RELATÓRIO DE ANÁLISE DE PROJETOS 254/2021

1. IDENTIFICAÇÃO DO RELATÓRIO DE ANÁLISE DE PROJETO	
Relatório de Análise: 254/2021	Data de emissão: 31/05/2021
Demanda: Assessoramento técnico quanto ao retorno dos estudos hidrológicos da ponte sobre o Rio Acre, conforme Despacho (DNIT) CGDESP (8120217).	
Fase: Executivo	Disciplina: Estudos Hidrológicos da ponte

2. DADOS DO CONTRATO			
Objeto: Implantação do contorno rodoviário de Brasília e a construção da ponte sobre o rio Acre, na rodovia BR-317/AC			
Modalidade de Contratação: RDCi – Regime diferenciado de contratação integrada			
Edital: 001.369/2019 4.20.149A	Contrato: TC- 870/2016	Processo-base: 50600.049011/2016-72	
Contratada: Consórcio Cidade/CZS/Meta			Lote: Único

Figura 3.4: Vazão máxima anual

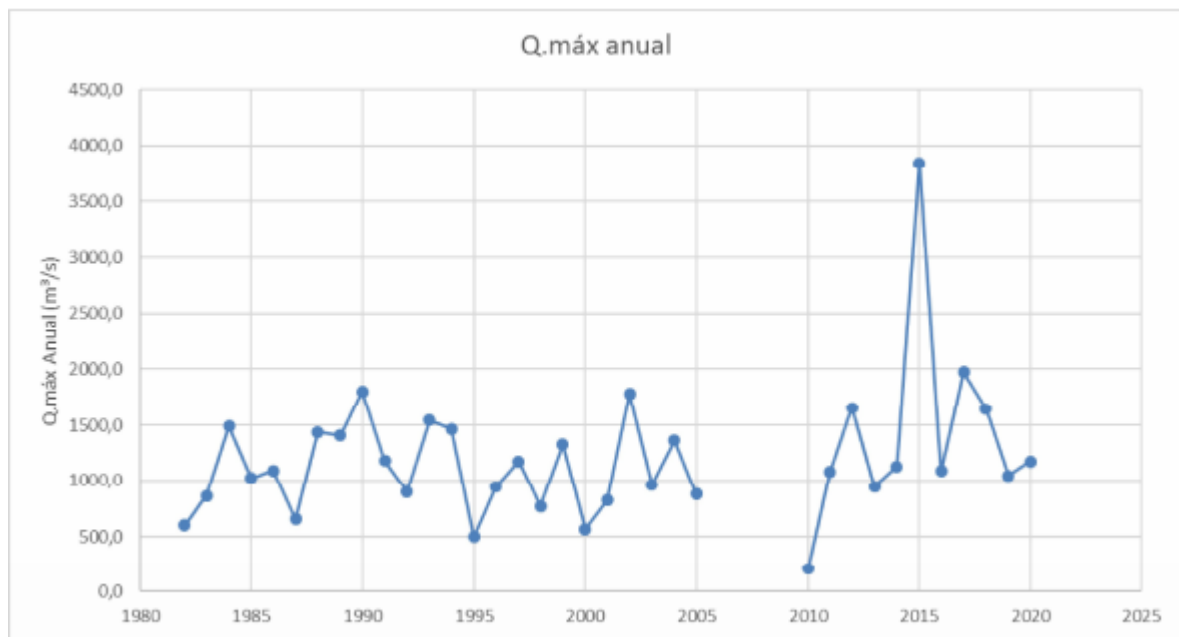
- 4.2.6. Os valores de vazão máxima apresentadas na figura 3.4 do estudo, possui valores de quase 4000m³/s, porém na série histórica do posto utilizado pelo projeto para a criação deste gráfico não consta nenhum valor de vazão que ultrapasse 2000m³/s.

Esta análise solicita a compatibilização do gráfico com os dados da série histórica, ou justifique.

Figura 2 – Relatório de Estudo hidrológico da ponte pg 25, figura 5.2: Perfil Longitudinal no Trecho Estudado.

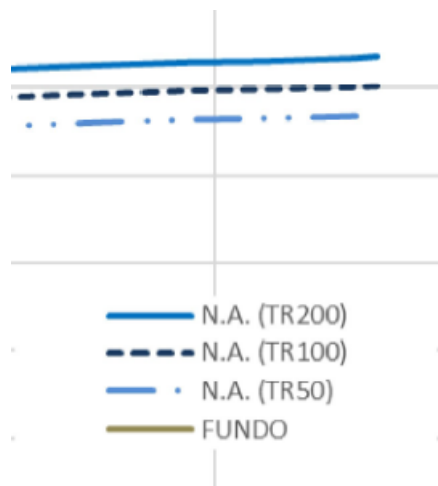
- 4.3.3. Foi apresentado uma linha d'água no perfil para o Tempo de Recorrência de 200 anos, porém não foi apresentado nenhum cálculo de vazão para este NA apresentado.

Figura 3 - Intervalo de contribuição pluviométrica ao Rio Acre acrescida entre a Estação pluviométrica e a seção da ponte.

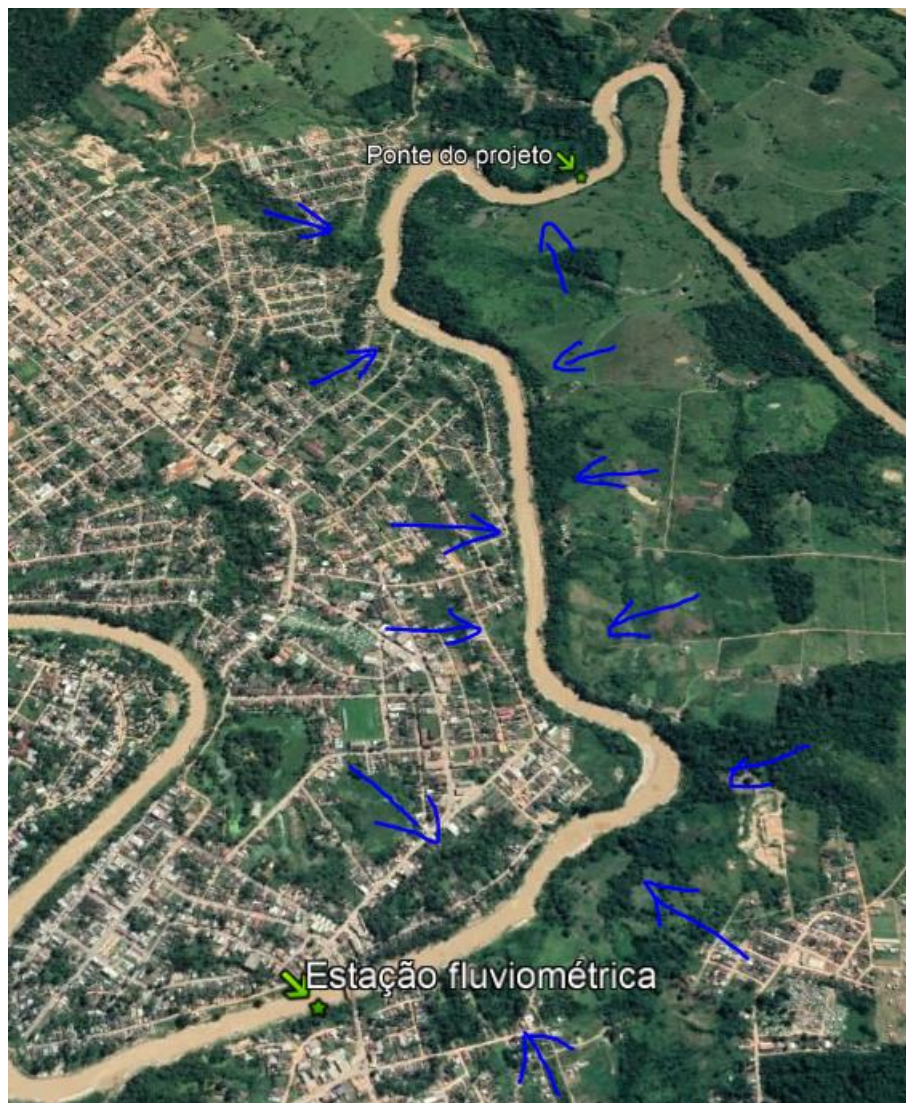
4.3.8. A vazão utilizada para o estudo foi obtida pela seção do posto fluviométrico (13470000) que se encontra a montante da seção da ponte. Não foi acrescido a vazão máxima a contribuição de chuva ao rio Acre no intervalo entre a seção do posto fluviométrico até a seção da ponte projetada.
